三菱汎用ACサーボ セールスとサービス

No. 14-09

ACサーボモータHG-JR22K1M_ 構造変更のお知らせ

(1) 外形寸法

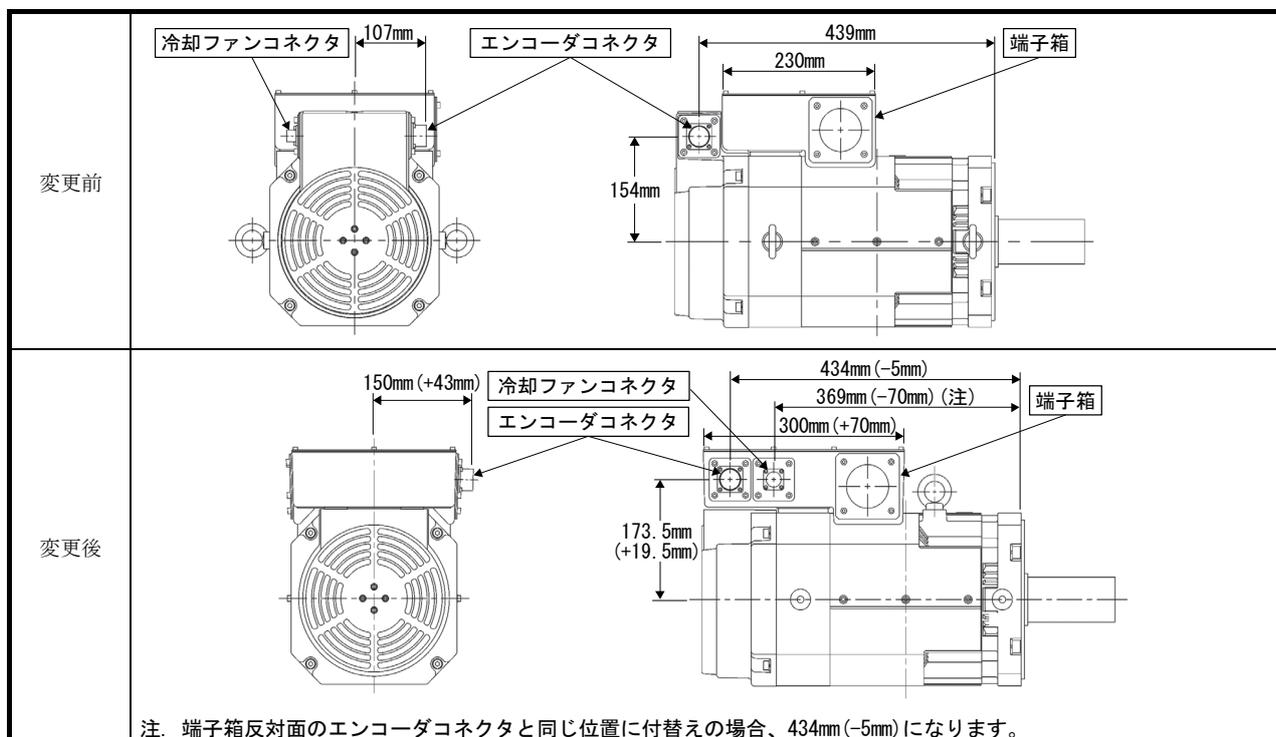
端子箱を拡張し、エンコーダコネクタと冷却ファンコネクタの取付け位置を変更致します。
(冷却ファンコネクタは端子箱の反対面に付け替えることも可能です。)

(2) 端子箱詳細

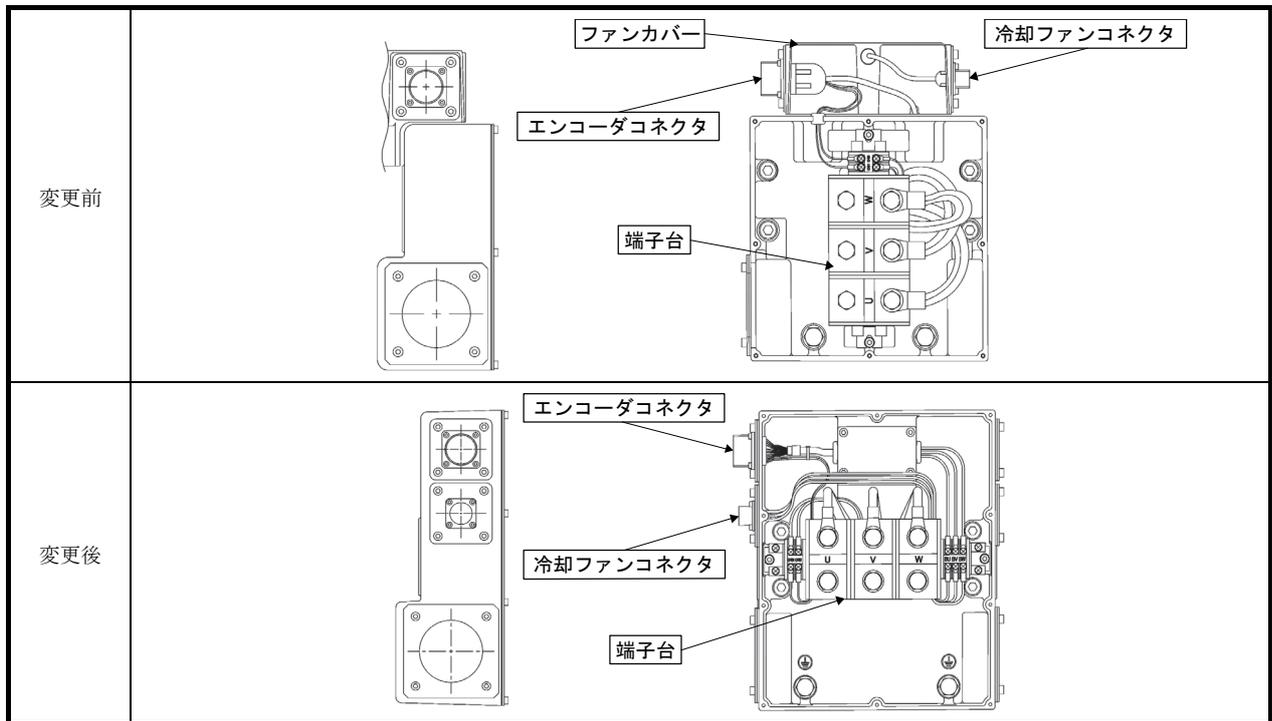
エンコーダコネクタと冷却コネクタの取付け位置を、ファンカバーから端子箱へ変更致します。
また、端子台の取付け方向を変更致します。

(3) 吊りボルト取付け位置

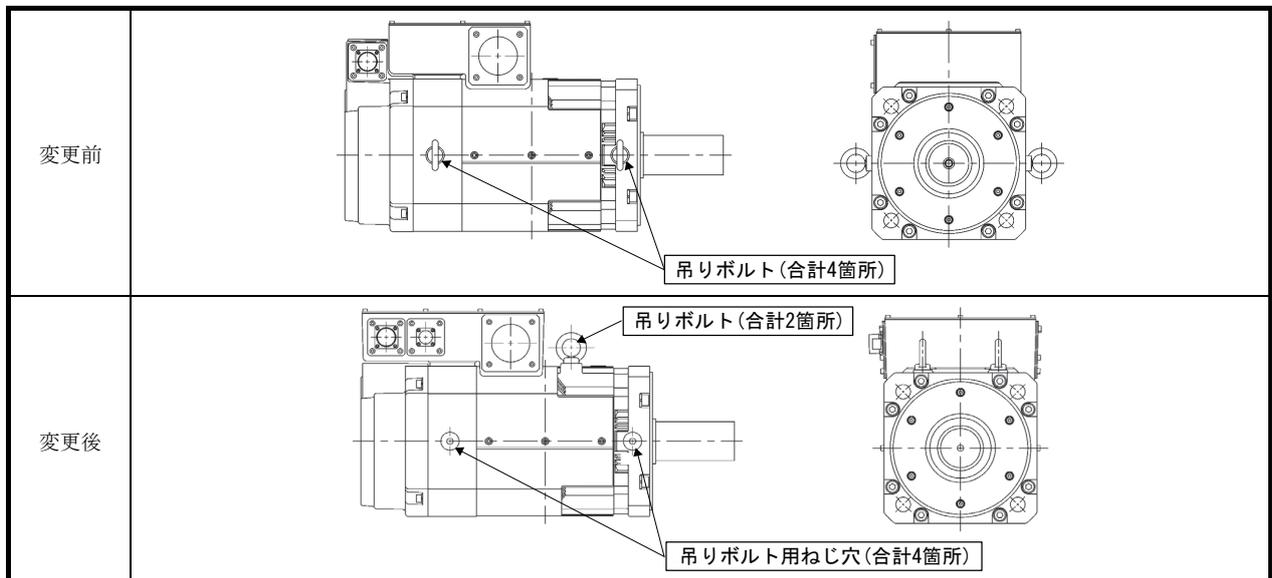
吊りボルトの取付け位置をモータ側面4箇所から上面2箇所に変更致します。
(吊りボルトは変更前と同じ位置へ取り付けることも可能です。)
